*Note de clarification et complément d'évaluation à
l'étude d'incidences sur l'environnement*

Projet éolien de Werbomont

EDITION : JUIN 2024

REF. : ESM22100403

Figure 1 : Habitats à proximité de l'éolienne 1

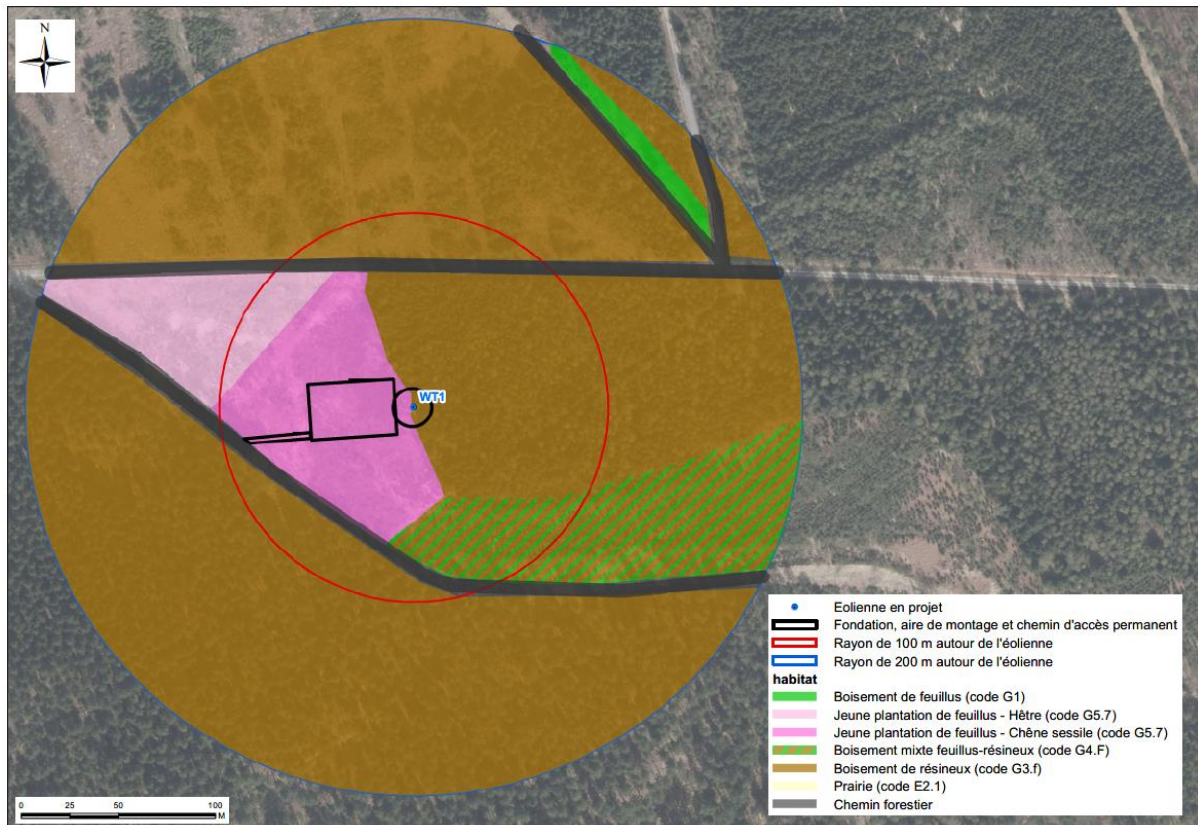
Pour rappel, dans son avis, le DNF précise ceci : « L'éolienne n'est pas complètement située dans une zone constituée de plantations résineuses pauvres en biodiversité (implantation contre un îlot feuillu de 1,25 ha de hêtre et chêne sessile de 10 ans »

Comme mentionné dans l'EIE (pp 110 et suivantes), l'éolienne 1 est effectivement localisée à cheval sur un peuplement de résineux et sur une jeune plantation de Chênes sessiles tandis que l'aire de montage et le chemin d'accès sont localisés sur la jeune plantation de Chênes sessiles, comme le montre la Figure ci-dessous.

Le peuplement de résineux est densément composé d'Épicéas communs avec quelques Bouleaux verruqueux épars. Aucune strate arbustive n'est présente et la strate herbacée est quasiment inexistante. Toutefois, d'après les cartes de gestion des peuplements communaux du DNF (cfr. annexe 4f de l'EIE qui comprend les zones du projet sur les cartes de gestion des peuplements communaux et les informations des parcelles concernées), la parcelle de résineux est reprise comme un peuplement mixte planté à raison de 80% Épicéas et 20% de Bouleaux pour la zone la plus proche de l'éolienne et de 50% de chacune de ces espèces à distance minimale de 50 m (au nord - nord-ouest de l'éolienne).

La jeune plantation de Chêne sessile date, d'après les cartes de gestion des peuplements communaux du DNF, de 2013. Les jeunes chênes ont pour la plupart disparu suite à des dégâts de gibier. Elle est largement colonisée par la Ronce, le Genêt à balais, la Callune vulgaire, des recrues de Bouleaux verruqueux ainsi que diverses graminées. D'après les relevés de terrain, ces habitats ne présentent pas de valeur biologique particulière.

Dans un rayon de 100 m autour de l'éolienne, on note également une jeune plantation mixte de Hêtres (2015) et Chênes sessiles (2013) à environ 80 m à l'ouest de l'éolienne. Tout comme la plantation de Chêne sessile, elle a subi de gros dégâts de gibier et est largement colonisée par la Ronce, le Genêt à balais, la Callune vulgaire, des recrues de Bouleaux verruqueux ainsi que diverses graminées.

À environ 50 m au sud-est de l'éolienne, une plantation de résineux (Épicéas/Sapin de Douglas – 66/34%), réalisée en 2013 présente un recru de Bouleaux verruqueux particulièrement important, à tel point que le peuplement pourrait être qualifié, à l'heure actuelle, de mixte. Il ne peut être présagé des gestions mises en place dans le futur où il est possible que les recrues de bouleaux soient enlevés au profit des épicéas.

Aucun autre peuplement de feuillus n'est présent dans un rayon de 100 m autour de l'éolienne 1.

Figure 5 : Localisation des observations de Cigogne noire dans un rayon de 5 km autour du projet (sources : DEMNA & collaborateurs, 2024 et Natagora, 2024)

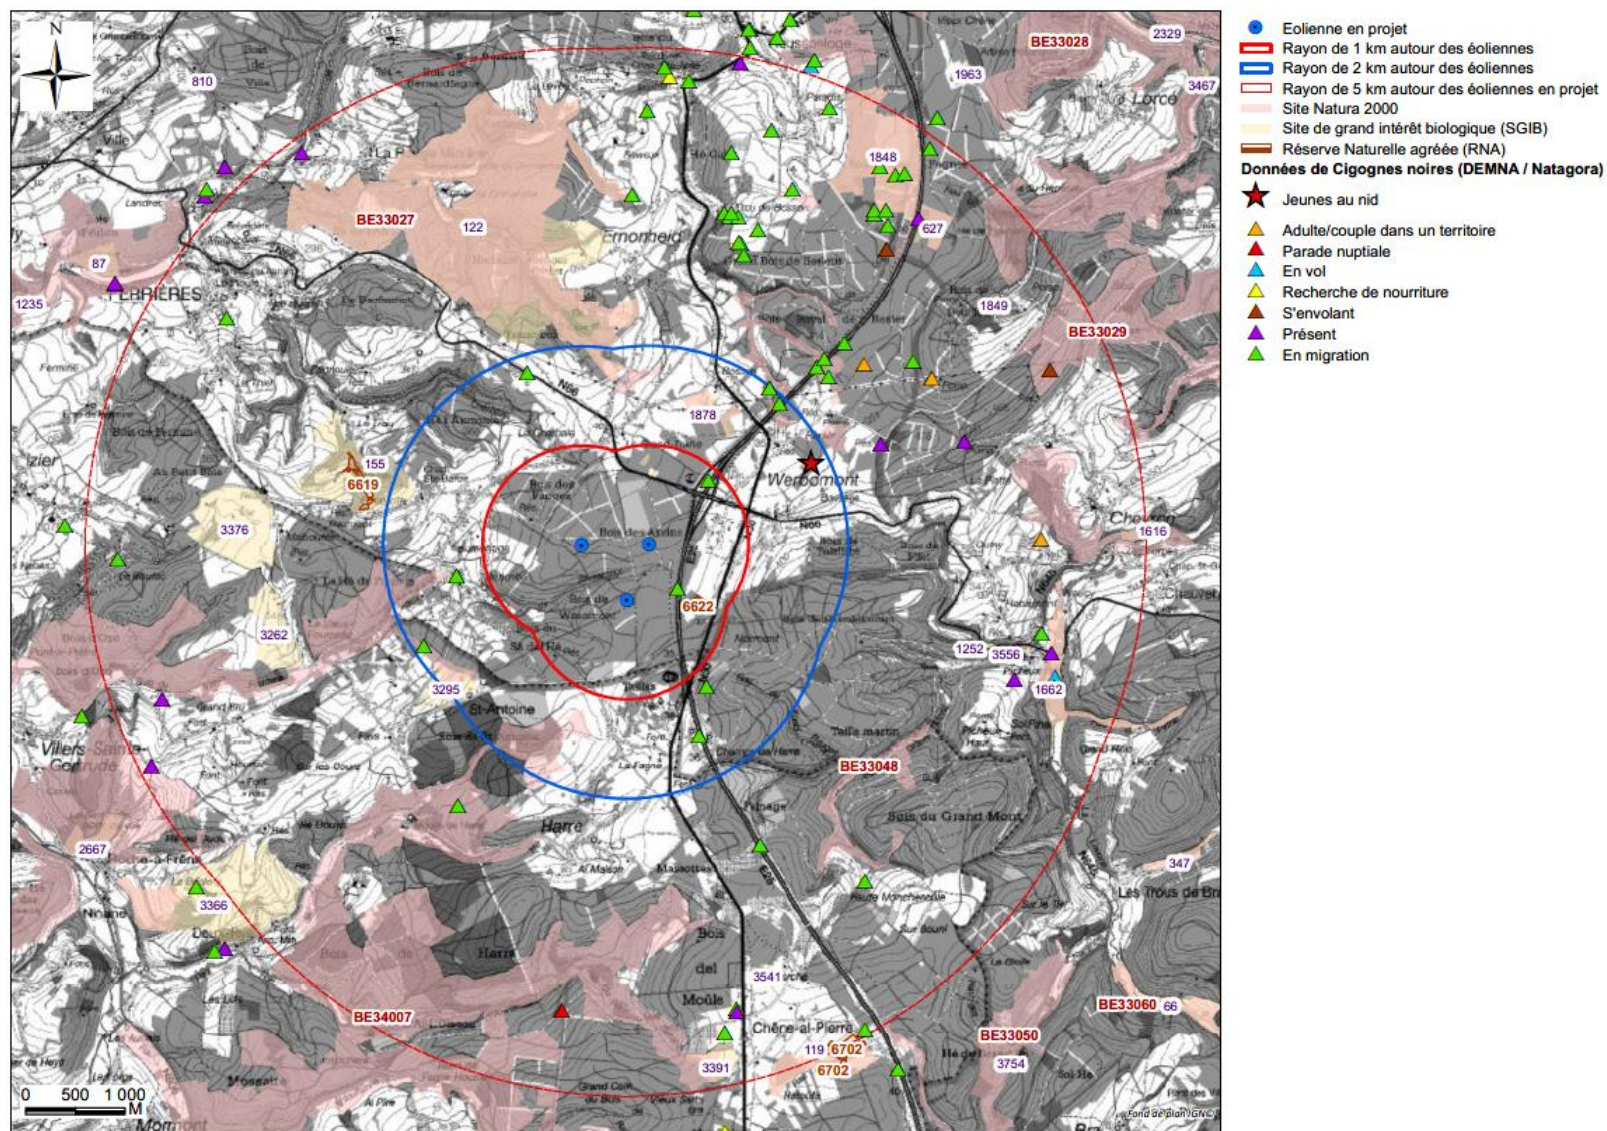
« Le relevé ornithologique, réalisé en 2020/2021, est jugé satisfaisant d'un point quantitatif (...), mais se révèle insatisfaisant d'un point de vue qualitatif. Il comporte des imprécisions qui compliquent l'appréciation des risques par rapport à certaines espèces sensibles (distance par rapport aux nids de certaines espèces), voire certaines contradictions »

« À titre d'exemple, pour le Milan royal et la Cigogne noire, espèces pour lesquelles nous accordons une attention particulière en raison de leur statut d'espèce d'intérêt communautaire, l'EIE se contente d'affirmer qu'aucun site de nidification n'est suspecté à proximité des éoliennes sans autres informations précises ;

La présence régulière de ces espèces dans le périmètre rapproché mériterait sans doute une plus grande attention. »

Les Figures ci-après reprennent la localisation des observations de la Cigogne noire signalées dans les bases de données de Natagora et du DEMNA dans un rayon de 5 km et dans un rayon de 2 km, et ce depuis 2015. Ces différentes données sont également reprises en **Annexe 1**. À noter qu'une nouvelle demande de consultation de ces bases de données a été réalisée en mars 2024 afin de mettre à jour les données reprises dans l'EIE. La liste des espèces signalées dans un rayon de 10 km est reprise en **Annexe 2**. Précisons que lors de l'encodage des données, la valeur par défaut du comportement est « présent », il peut donc s'agir d'un individu en déplacement, en nourrissage ou en migration, si l'observateur n'a pas précisé l'information.

Il apparaît très clairement que la très grande majorité des observations de la Cigogne noire proches du projet éolien concerne des oiseaux en migration. Dans un rayon de 2.500 m, comme mentionné dans l'EIE (p. 130), il est fait mention d'une observation de 3 jeunes au nid à une distance de 1.827 m, en 2016 soit il y a 8 ans. Cette observation est localisée de l'autre côté de l'autoroute, en lisière d'un petit bois au nord de Werbomont, dont une portion est reprise en Natura 2000, mais pas en SGIB ou en réserve naturelle. Aucune autre donnée de nidification n'est recensée dans un rayon de 5 km, hormis éventuellement une mention en 2020 de parade nuptiale à 4.187 m, ce qui pourrait faire penser à une nidification non loin. Cette observation a été réalisée à proximité de Houssolonge, en lisière d'une zone boisée partiellement reprise en Natura 2000. Dans un rayon de 10 km, les autres mentions de nidification sont distantes de 5.725 m (« nid probable » en 2017) et de 7.700 m (« nid récemment utilisé ») en 2018.

Ces données ne reprennent aucune mention de site de nidification dans le « bois de Stoumont » (Bois des Fagnes, situé à plus de 2 km), contrairement à ce qui est mentionné dans l'avis du DNF.

Il apparaît donc bien qu'aucune nidification n'est suspectée ou présumée dans un rayon de 1 km et qu'il n'y a plus eu de nidification récente dans un rayon de 2 km.

Figure 13 : Déboisements prévus dans le cadre du projet en relation avec les peuplements forestiers

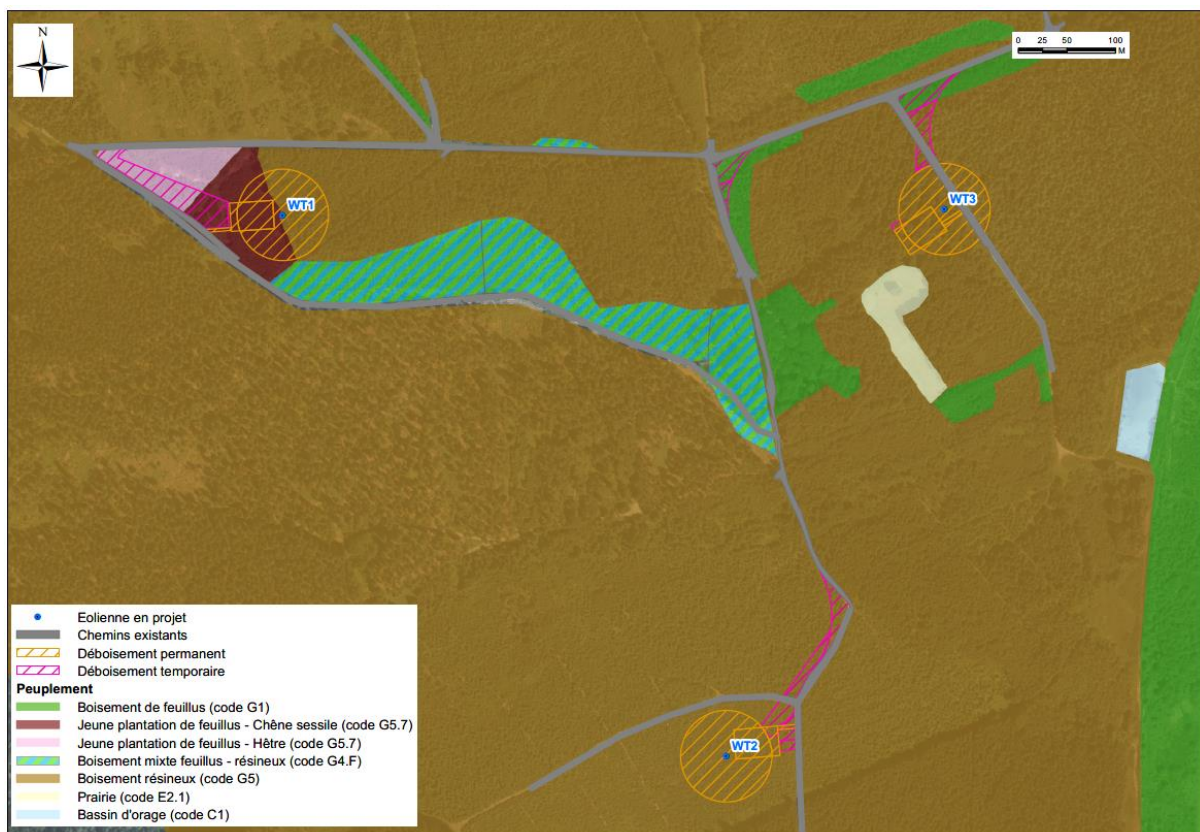
Pour rappel, dans son avis, le DNF précise ceci : « Cette installation aura également un impact sur le sol forestier et engendrera un déboisement au niveau des implantations et raccordement »

Il est illustré et repris ci-après les détails du cas maximaliste, soit un rayon de déboisement de 47 m.

Pour rappel, il est recommandé rendre non attractives pour le milan royal les ouvertures créées au pied des éoliennes via la mise en place rapide d'un couvert de type buissonnant de maximum 2 m de hauteur. Les zones mises à blanc pour les aires de montage et de grutage seront laissées à leur évolution naturelle. Cette végétation sera gérée en hiver afin d'éviter que cette végétation spontanée ne dépasse 2 m de hauteur.

Figure 16 : Illustration d'un des contacts de Pipistrelle pygmée enregistrés lors du suivi de Werbomont (FME à 56,6 khz)

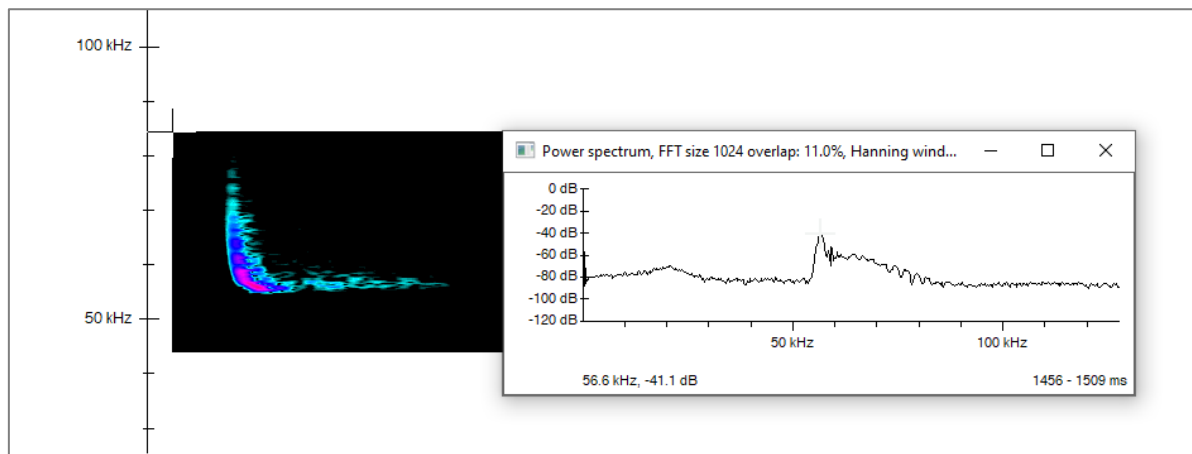
- « L'analyse est similaire pour la Pipistrelle pygmée, espèce rare en Wallonie dont le statut est incertain, mais pour laquelle la responsabilité régionale n'est certainement pas importante. Le risque de confusion avec la Pipistrelle commune est grand. Enfin, l'impact majeur pour la noctule commune est surprenant car le projet est situé dans une zone où hors migration, l'occurrence de cette espèce est faible » ;

En ce qui concerne la Pipistrelle pygmée, les contacts identifiés présentent typiquement un signal « FM aplanié » avec le pic de fréquence (FME) à plus de 52 kHz, comme illustré ci-dessous.

L'espèce fréquente donc bien la zone du projet au moins de façon occasionnelle (10 contacts en 2 ans).

Figure 18 : Localisation des mesures de compensation par rapport au projet

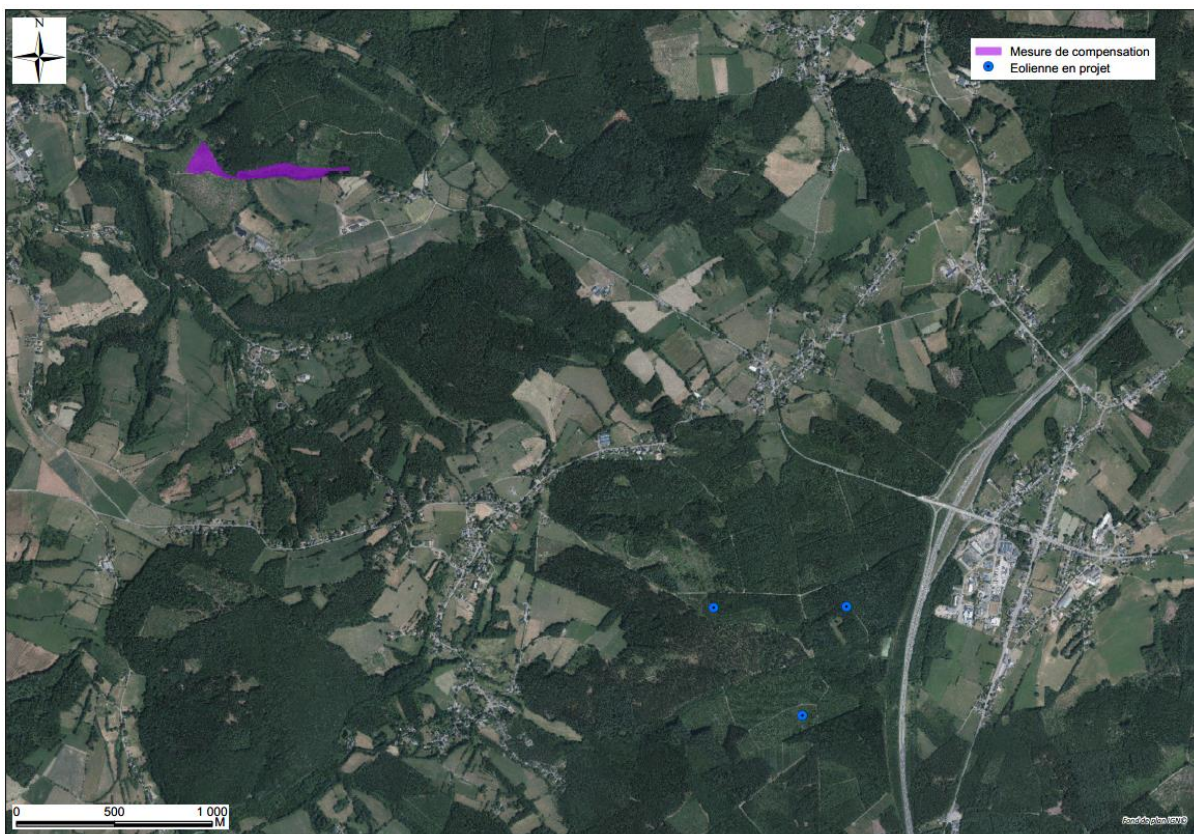
« L'intérêt de cette compensation, qui aurait pu utilement viser spécifiquement l'habitat des espèces sensibles précitées (milans, cigogne noire), n'est pas motivée dans l'EIE. À cet effet, il est utile de mentionner que la moitié de cette zone est située en zone d'aléa d'inondation et est longée par un ruisseau, ce qui exclut de facto le rétablissement d'une sylviculture résineuse. Ce point tempère la portée positive de cette mesure » Comme mentionné dans l'EIE et confirmé ci-dessus pour la Cigogne noire et le Milan royal, aucune mesure de compensation n'est requise, seules des mesures d'atténuation sont recommandées pour le Milan royal (maintien des accès et aires de maintenance non attractifs pour l'espèce) et pour les chauves-souris (bridage des éoliennes).

Les mesures de compensation contractualisées visent donc uniquement à contrebalancer le déboisement de feuillus réalisé dans le cadre du projet. La localisation de ces mesures est reprise à la Figure ci-après. Elles sont situées à environ 2,9 km au nord-ouest du projet, le long du ruisseau de Lambioule au nord de Fagnoule. Il s'agit de 3,81 ha sur lesquels sera abandonnée la sylviculture résineuse au profit d'une restauration d'un habitat naturel feuillu. Pour rappel, un cahier des charges précis de la gestion à mettre en place est repris dans le contrat, repris en annexe de l'EIE. Il s'agira notamment d'une gestion interdisant tout travail du sol, toute mise en culture, tout drainage, tout épandage, tout stockage temporaire ou permanent.

Cette mesure a pour effet d'accélérer la transition entre résineux et feuillus dans la zone et garde tout son intérêt. La convention avec un cahier des charges précis permet d'assurer le support au propriétaire privé pour que, d'une part, cette transition se fasse et d'autre part, qu'elle se fasse de manière efficace et dans la durée. Ainsi la gestion convenue est une gestion active permettant en même temps de rendre la zone plus attractive pour un certain nombre d'espèces, dont la Cigogne noire. À noter que le contrat de gestion prévoit également d'éliminer les semis spontanés de résineux, déjà présents sur une partie des parcelles concernées par les mesures.

Figure 20 : Zone d'aléa d'inondation par débordement au niveau des mesures de compensation

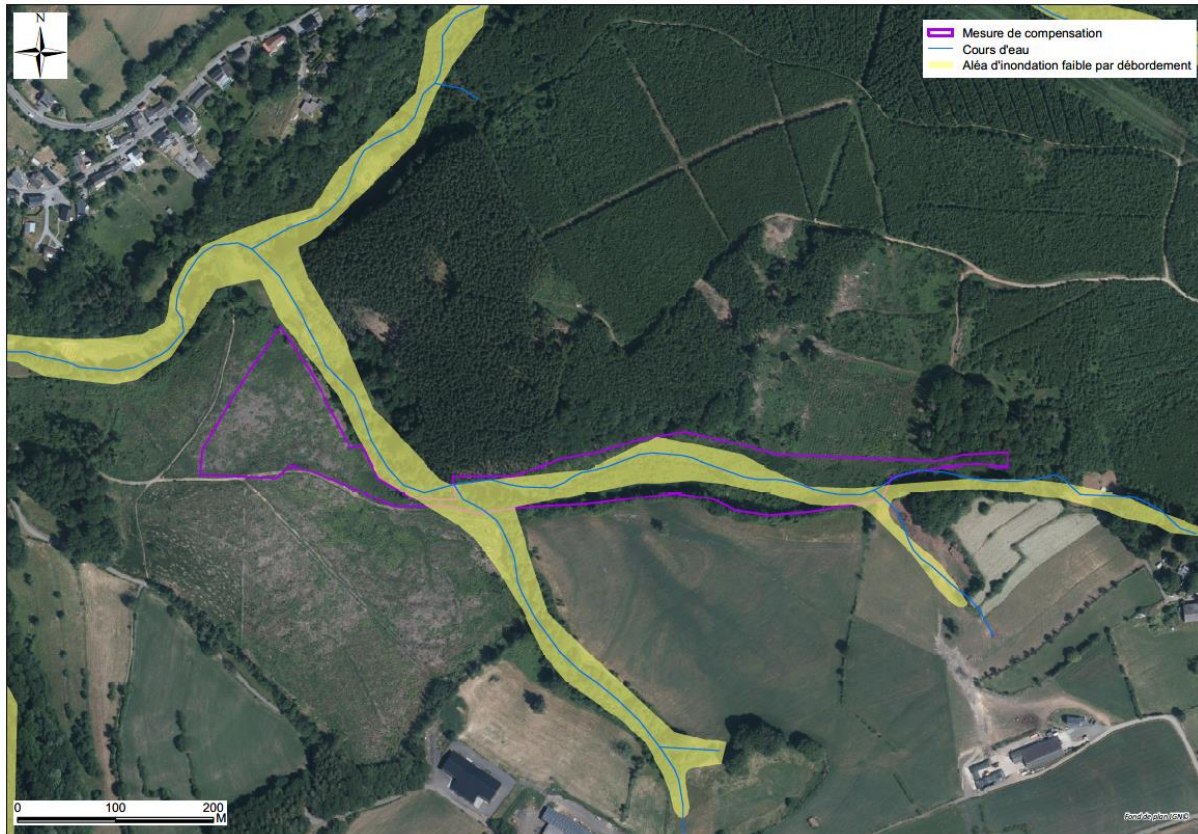
- « L'intérêt de cette compensation, qui aurait pu utilement viser spécifiquement l'habitat des espèces sensibles précitées (milans, cigogne noire), n'est pas motivée dans l'EIE. À cet effet, il est utile de mentionner que la moitié de cette zone est située en zone d'aléa d'inondation et est longée par un ruisseau, ce qui exclut de facto le rétablissement d'une sylviculture résineuse. Ce point tempère la portée positive de cette mesure » ;

Comme le mentionne le DNF dans son avis, une partie de ces mesures est, en effet, localisée au niveau de zone d'aléa faible d'inondation par débordement de cours d'eau, comme le montre la Figure suivante. Sur ces zones, de nouvelles plantations de résineux auraient été effectivement exclues. Toutefois, la superficie concernée par la zone d'aléa faible d'inondation est de l'ordre 1,36 ha, soit 35,7 % de la surface des 3,81 ha mesures de compensation. Il apparaît donc qu'une partie importante des parcelles contractualisées auraient théoriquement pu accueillir des peuplements résineux, comme l'indique d'ailleurs la présence de semis spontanés de résineux sur certaines zones.

La présence de cette zone d'aléa d'inondation faible ne rend pas moins intéressantes ces mesures. Il s'agira toujours d'un ruisseau dans un vallon boisé de feuillus, au moins en partie, habitat favorable à diverses espèces dont la Cigogne noire. Précisons que même si les bases de données consultées ne renseignent pas d'observation au niveau de cette zone boisée, des mentions de l'espèce sont faites de part et d'autre de la zone, l'espèce y passe donc plus que probablement. De même, ces mesures sont localisées sur parcelles privées ce qui permet d'y assurer quiétude et tranquillité pour la Cigogne noire.

Figure 22 : Localisation des parcs éoliens exploités, autorisés et en projet dans un rayon de 20 km autour des éoliennes projetées

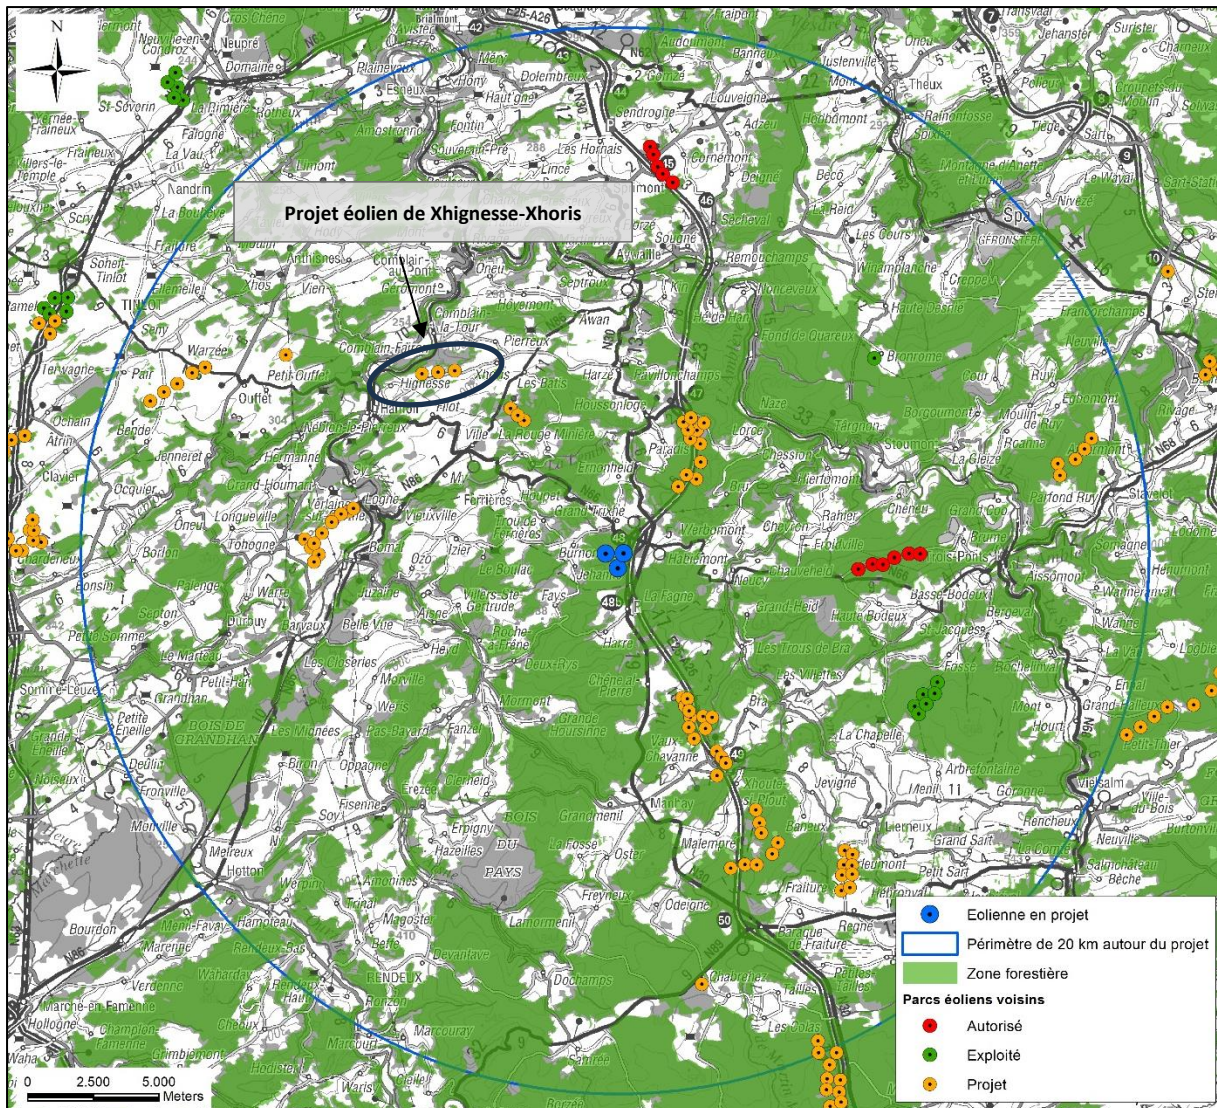
- « Le demandeur ne prévoit pas de mesures de suivi post-implantation dans une zone pourtant sensible pour l'avifaune et les chiroptères » ;
- « Les impacts cumulatifs possibles avec le projet éolien futur de Hamoir (Filot/Xhoris) n'est ni cité, ni étudié »

La Figure suivante reprend les parcs exploités, autorisés et en projet dans un rayon de 20 km, avec le parc de Hamoir, localisé à plus de 9,1 km au nord-ouest du projet.

Concernant l'avifaune nicheuse, le fait d'ajouter à l'évaluation le parc en projet de Hamoir, ne modifie pas les conclusions de l'EIE. En effet, parmi les espèces potentiellement impactées par un risque de collision (Buse variable, Faucon crécerelle, Milans, etc.), il est évalué que la distance minimale de 3,3 km par rapport aux autres parcs et projets est suffisante pour que les individus potentiellement impactés par le projet sous étude ne soient pas régulièrement exposés à un risque de collision et ainsi éviter un impact cumulatif. Plus particulièrement pour la Cigogne noire, bien que son rayon d'action est nettement plus important, le risque de collision est relativement peu marqué et il est dès lors évalué qu'aucun impact cumulatif significatif n'est attendu.
